Szablon oceny dla projektu PGWD 3. Cyklu: analiza kontrolna w ramach raportu “Ostatni sprint dla europejskich rzek”

- Nazwa dorzecza: dorzecze Odry
- Kod OD: PL6000
- Łącze URL do wersji roboczej dokumentów pPGWD: <https://apgw.gov.pl/pl/konsultacje-projekty-planow>
- Data publicznych konsultacji dla pPGWD: 14.04 - 14.10.2021, document upublicznony z opóźnieniem 14.04.2021
- Imiona i nazwiska osób oceniających (osób, które przeanalizują pPGWD): Ewa Leś i Ilona Biedroń, Katarzyna Czupryniak i Edyta Borowiec, Artur Furdyna,
- Dane kontaktowe osób oceniających, np. email: evvales@gmail.com, k.czupryniak@rt-on.pl
- Liczba części wód: 1272 rivers, 427 lakes, 2 transitional, 2 coastal, 66 groundwater
- Całkowita kwota budżetu PD (w EUR): (z wyszczególnieniem budżetu na działania przyczyniające się do osiągnięcia celów RDW): całkowite koszty realizacji zestawu działań zaplanowanych dla obszaru dorzecza Odry wynoszą 9 034,12 mln zł = 1999,01 mln e (1e=4,5193 zł, 16.07.2021)

Roczna wielkość poborów z ujęć wód podziemnych z podziałem na czynniki sprawcze - obszar dorzecza Odry (str. 165, 166)

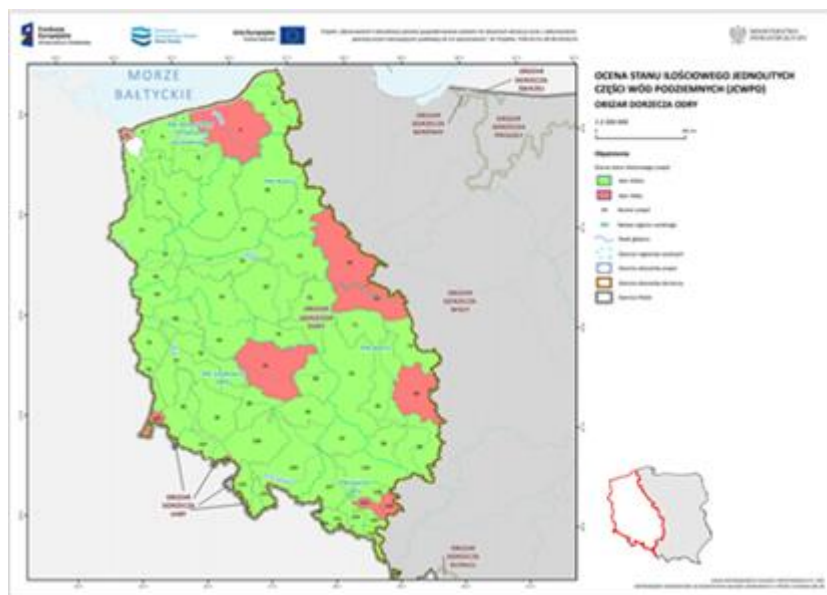
4. Kontrola poboru wody			<p>W pPGWD nie wypowiedziano się <u>jednoznacznie na temat mechanizmów kontroli poboru wody</u> i w ymieniono je <u>jako jeden z podstawowych środków</u>, które mają zostać wdrożone, bez określonego celu i przydziału środków budżetowych</p>	<p><i>Prosimy opisać informacje zawarte w pPGWD i PD dotyczące kontroli poboru wody oraz podane szczegóły, np. dotyczące nowych systemów kontroli, celów, inwestycji i podmiotu odpowiedzialnego za wdrażanie takich środków itp.</i></p> <p>Od 2018 r. nastąpiła w Polsce zmiana systemu opłat, m.in. w zakresie stawek, podmiotów zobowiązanych do uiszczania opłat, organów kontrolnych. Aktualnie organem odpowiedzialnym za ustalanie taryf za usługi w wodach, przeprowadzania kontroli gospodarowania w wodami jest PGW WP.</p> <p>Wprowadzono system opłat, zdefiniowany szczegółowo w Prawie wodnym. Wszelkie zmiany tego systemu wymagałyby zmiany prawa. W II aPGW można zawrzeć rekomendacje zmian prawnych. jednak nie zrobiono tego.<<<</p> <p>Wyróżnia się pobór opomiarowany i nieopomiarowany. Pobór opomiarowany obejmuje usługi w wodach polegające na zapewnieniu użytkownikom możliwości korzystania z wód oraz odnowienia górnicze. Pobór nieopomiarowany (zwykle korzystanie z wód), służącego zaspokojeniu potrzeb własnego gospodarstwa domowego lub rolnego.</p> <p>Z projektu dokumentu nie wynika w jaki sposób przekazywane są do PGW WP dane dotyczące poboru</p>

<p>wód (tzn. czy zainstalowano przepływomierze pozwalające na monitoring on-line ilości pobranej wody czy są to nadal "raporty" sporządzane przez użytkownika). Dane w zakresie odwadniania kopalni pozyskiwane są przez PIG-PIB bezpośrednio z zakładów górniczych poprzez ankietyzację. Wielkość poboru nierzestrowanego nie jest ewidencjonowana i jest określana na drodze szacunkowych obliczeń.</p>
--	--	--	--	---

Wykres 4-1 Prognozowane tendencje zmian wybranych składowych klimatu

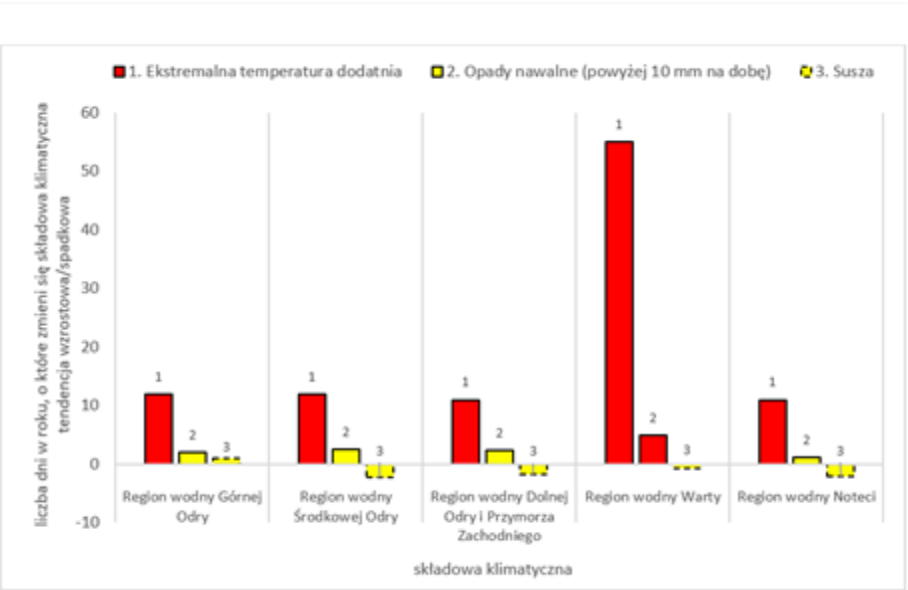
2. Plany zarządzania ryzykiem wystąpienia suszy			W pPGWD nie odniesiono się do zarządzania ryzykiem wystąpienia suszy albo <u>przyjęto jedynie działania zapewniające (dodatkowe) zaopatrzenie</u>	<p><i>Proszę opisać, czy i w jaki sposób pPGWD odnosi się do zarządzania ryzykiem wystąpienia suszy, częstotliwości występowania suszy, uwzględnionych wskaźników, działań i ram organizacyjnych, a także różnic między suszą a niedostatkiem wód (nadmierną eksploatacją)</i></p> <p>Projekt II aPGW odnosi się do sposobu pobicznego do problematyki suszy, w tym do zarządzania suszą. Nie podano wskaźników charakteryzujących suszę. W Polsce pracowano</p>

użytkowników w wodę, bez działań zapobiegających pogorszeniu się stanu wód.	oddzielne dokumenty, dotyczące problematyki zarządzania suszą w Polsce: Plan Przeciw działania Skutkom Suszy oraz Program Przeciw działania Niedoborowi Wody Plan Przeciw działania Skutkom Suszy http://stopsuszy.pl/projekt-planu-przeciw-dzialania-skutkom-suszy/ oraz Program Przeciw działania niedoborowi Wody (https://www.gov.pl/web/infrastruktura/obwieszczenie-z-5-lipca-2021-r), na którego analizę i złożenie uwag dano bardzo krótki termin (21 dni), w środku wakacji, zamiast poprowadzić konsultacje równoległe z konsultacjami pzpr i apgw.
3. Link with the Floods Directive					
4. Land use and flood management

Załącznik graficzny 38 - Lokalizacja jednolitych części wód powierzchniowych rzecznych dla których wyznaczono odstępstwa z art. 4.4 i 4.5 RDW

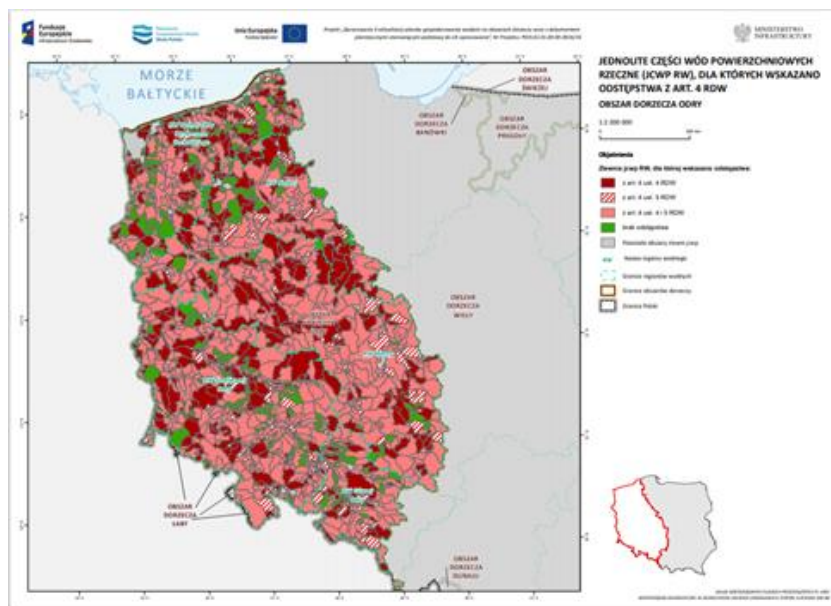
3. Uzasadnienia wylęczeń na podstawie art. 4 ust. 4 i art. 4 ust. 5		pPGWD uzasadnia wydłużenie terminu lub mniej rygorystyczne cele albo z ograniczoną szczegółowością, albo na ogólnym poziomie RBD, przy czym środki mające na celu wypełnienie luki w osiągnięciu dobrego stanu lub mniej rygorystyczne cele są opisane tylko na poziomie ogólnym. Przyczyny warunków naturalnych, wykonalności technicznej i nieproporcjonalnych kosztów są ogólnie opisane za pomocą argumentów lub na poziomie RBD, bez konkretnych odniesień do części wód.			<p><i>Prosimy opisać wylęczenia na podstawie art. 4 ust. 4 i art. 4 ust. 5 zastosowane w pPGWD oraz informacje podane w pPGWD. Prosimy również określić, w jaki sposób pPGWD uzasadnia przyznane wylęczenia, poziom szczegółowości podanych informacji i czy uzasadnienie dotyczące niewspółmierności kosztów opiera się (tylko) na ocenie przyszłości.</i></p> <p>Odstępstwa są uzasadniane w sposób ogólny, często niewystarczający. W przypadku większości derogacji uzasadnienia są kalką opracowaną dla danego typu inwestycji lub presji, sporadycznie opis jest dostosowywany do konkretnej lokalizacji.</p> <p>Np. w odniesieniu do oddziaływań górnictwa węgłowego: "Potrzeby społeczno-ekonomiczne wpisują się w cele strategiczne „Polityki Energetycznej Polski do 2030 roku”, „Strategii Bezpieczeństwa Energetycznego i Środowiska”, „Krajowego planu na rzecz energii i klimatu na lata 2021-2030”, „Polityki ekologicznej państwa 2030 – strategii rozwoju w obszarze środowiska i gospodarki wodnej” oraz w założenia Polityki Surowcowej Polski” ale nie wiadomo o jakie konkretnie potrzeby społeczno-ekonomiczne chodzi, nie ma uzasadnienia, dlaczego tych potrzeb nie można zaspokoić z wykorzystaniem innych źródeł energii i innych gałęzi gospodarki dających miejsca pracy.</p> <p>"Brak wykonalnych i korzystniejszych alternatywnych rozwiązań wynika z analizowanych arcyzających w wykonaniu dokumentacji hydrogeologicznych, natomiast dopuszczalność dalszego poboru była i jest analizowana na etapie przeglądu pozwoleń w odnawialnych." - Nie wiadomo, czy i jakie alternatywy zostały przeanalizowane, czy np. wzięto pod uwagę wariant szybszego zamknięcia kopalni, koszty i korzyści z niego wynikające.</p>

W IIaPGW przyjęto założenie, że niebezpieczne substancje priorytetowe są podstawą do odroczenia osiągnięcia celów w JCW do 2039r, i pięciu JCWPd przyznano na tej podstawie derogacje z art. 4(4), podając jako datę osiągnięcia dobrego stanu chemicznego 2033r. Nie podano dokładnej podstawy prawnej tego założenia, powołano się na dyrektywę 2013/39/EU, która mówi o roku 2021 i 2027, a nie o 2039.
